改善箇所説明図

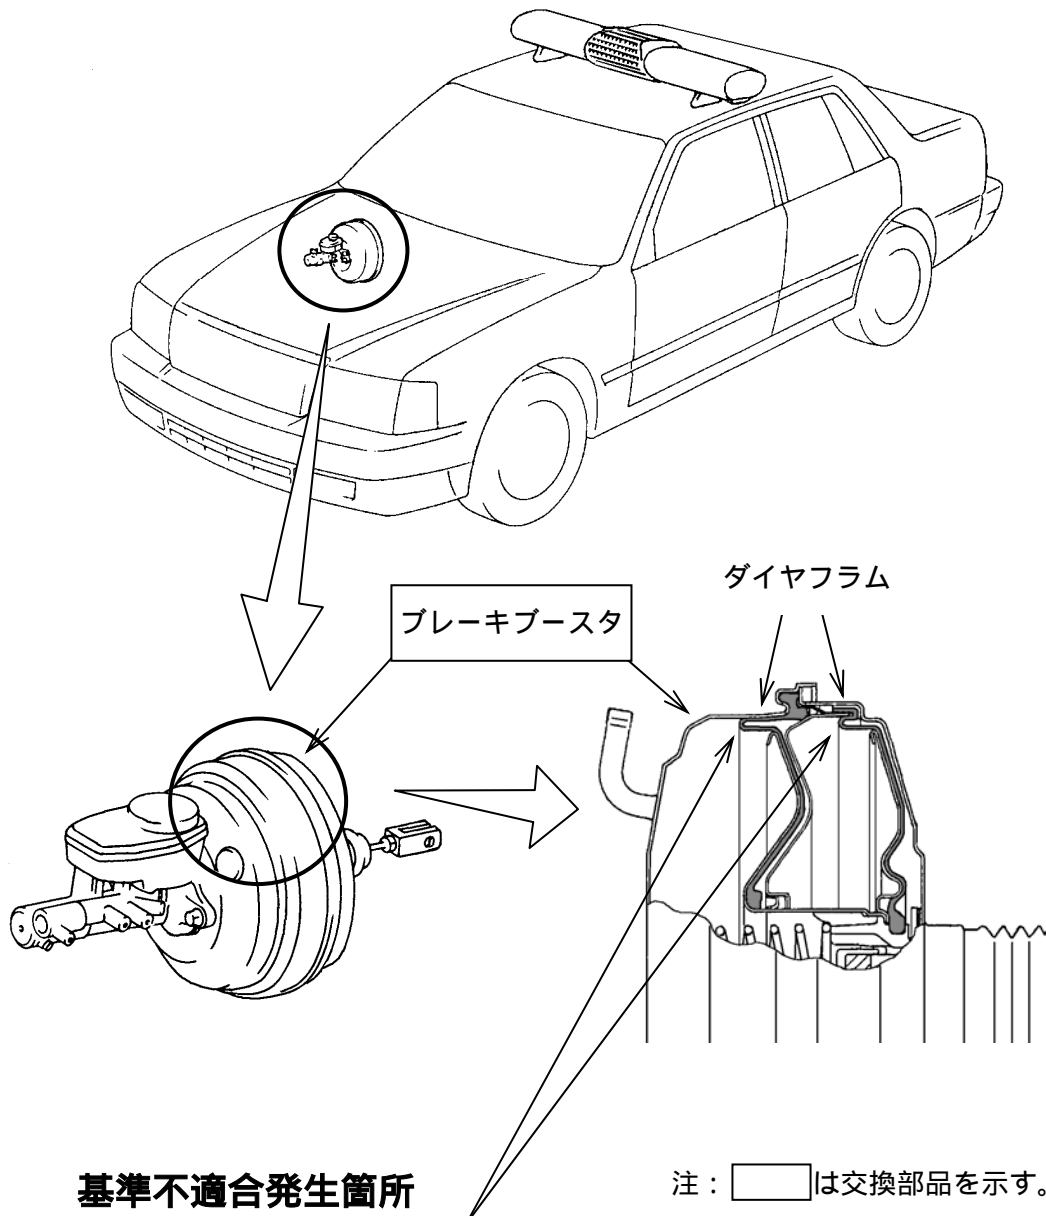
基準不適合発生箇所

警察車において、制動倍力装置（ブレーキブースタ）内にあるゴム製ダイヤフラムの耐熱性が不足しているため、原動機室内の熱影響により、当該ダイヤフラムが熱劣化して亀裂が発生することがある。そのため、そのままの状態を続けると、亀裂が進行し、倍力作用が損なわれて制動停止距離が伸びるおそれがある。

改善の内容

全車両、ブレーキブースタを対策品と交換する。

識別：改善済車両には車台番号打刻位置の左側に黄色ペイントを塗布する。
